CONSIGNE DE NAVIGABILITE ULM

CN 2018-ULM-001

ULM Savannah modèle 51 (sauf Savannah XL) et Bingo! modèle 52 équipé d'un système de double-commande

I.C.P. Srl	SERVICE BULLETIN	SB028	Issue: 04/08/2017	Pages 4
		REV. 03	14/02/2017

Figure 1:

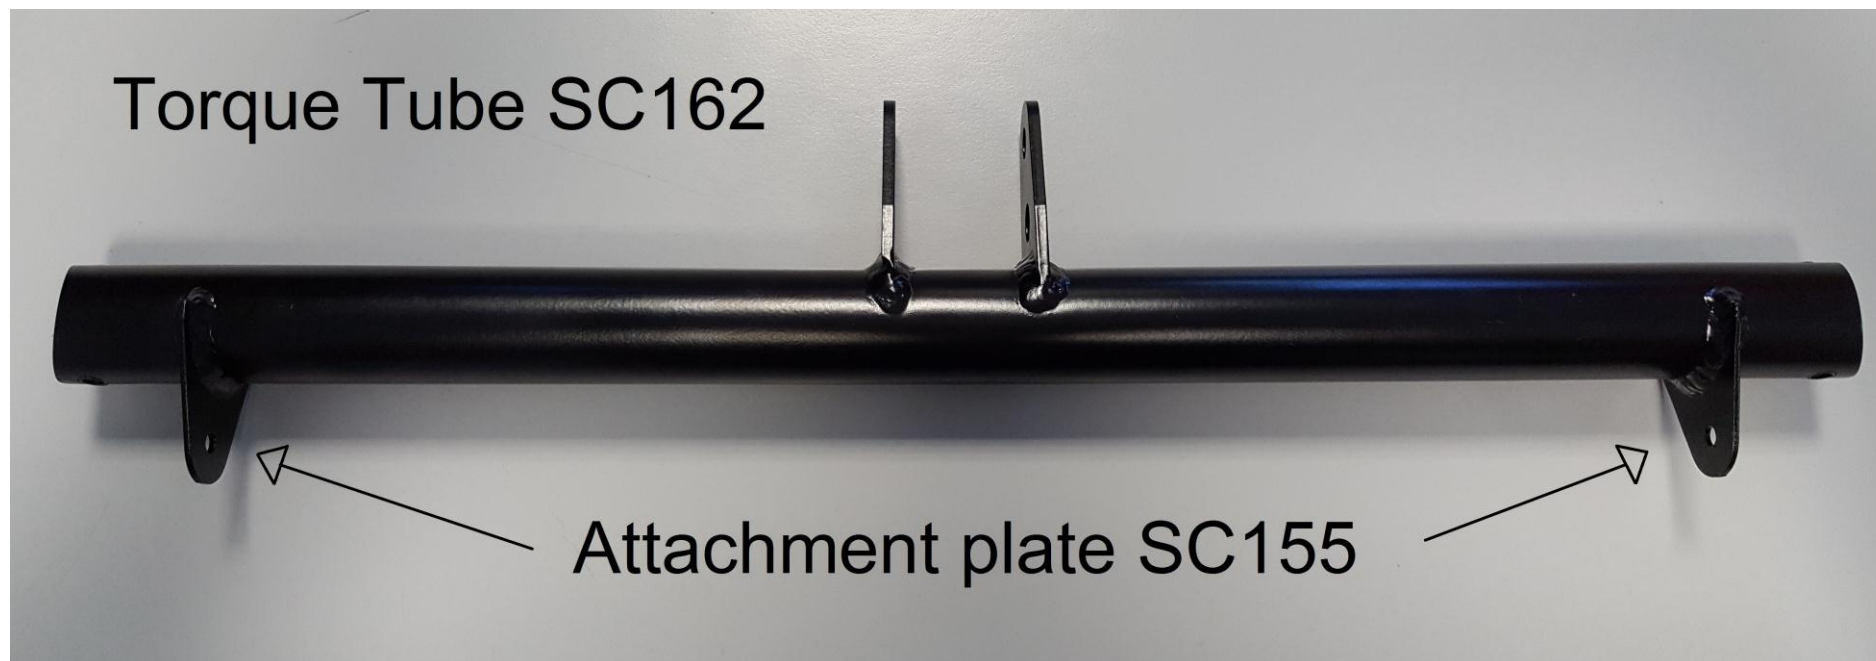
In seguito ad un problema riscontrato su un Savannah modello 51 equipaggiato con doppia barra di controllo, che operava in modalità non approvate dal costruttore, si ritiene necessaria la sostituzione del Tubo di Torsione SC162 del comando a doppia barra (*Figure 1*). Montare un tubo di torsione SC162 nuovo, con piastrine di ancoraggio SC155A di spessore 2 [mm]. Richiedere il componente al distributore locale o direttamente all'ICP. E' obbligatorio sostituire il componente SC162 ogni successive 600 ore di volo. / *Following an issue happened on Savannah model 51 equipped with double control stick, that was operating under not approved condition, It is deemed necessary to replace the Torque Tube SC162 of double control stick (see Figure 1). Mount a new torque tube SC162, with 2 [mm] thick attachment plate SC155A. Request it to a national dealer or directly to ICP. It is mandatory to replace the component SC162 every following 600 flight hours.*

OGGETTO/OBJECT: Sostituzione del Tubo di Torsione della Cloche doppio comando (componente numero SC162) con uno di nuova produzione. Inoltre, sostituire ogni successive 600 ore di volo il Tubo di Torsione SC162. / *Replace the Double Control Stick Torque Tube (component identification number SC162) with one from new production. Also replace the Torque Tube SC162 at every following 600 flight hours.*

CONFORMITA' / COMPLIANCE: Sostituzione del componente immediata a seguito della lettura del presente bollettino. Sostituzione ogni 600 ore di volo. / *Immediate component replacement following the present bulletin. Replacement every 600 flight hours.*

Figure 2:
Sequenza smontaggio del tubo di torsione /
Torque tube disassemble sequence

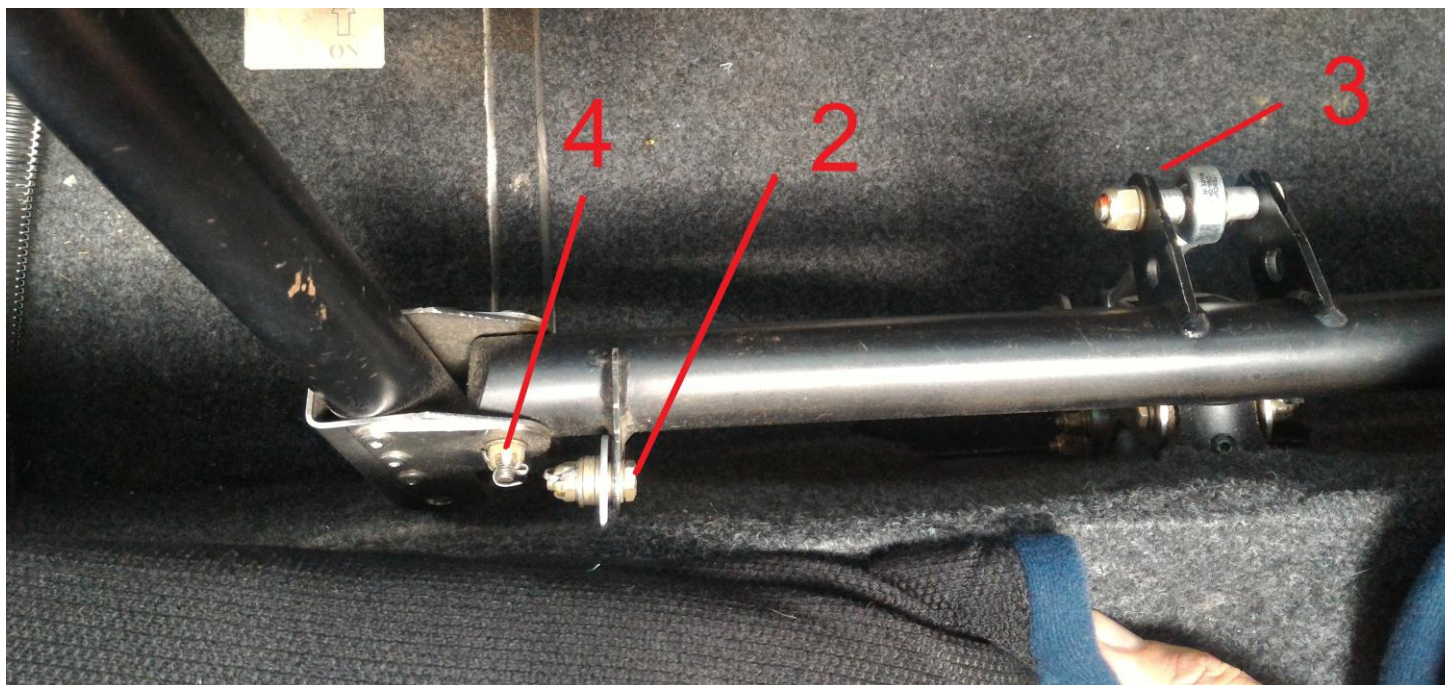
To disassemble the torque tube, simply follow the steps below (Figure 2):

- 1) If present as optional, remove the torque tube central part cover;
- 2) Remove the split pins (using the pliers), the castle nut and the bolt AN3 that keep constrained the plate SC155 to the strut of the fuselage (using 3/8" fixed spanner). Perform both on the right side and left side;
- 3) Remove the central bolt (1/2" fixed spanner);
- 4) Remove the split pins (with pliers), castle nut and AN3 bolt (with 3/8" fixed spanner) that keep constrained the sticks to the torque tube.

For reassembly, refer to the apposite technical specification of the double control stick S0171.
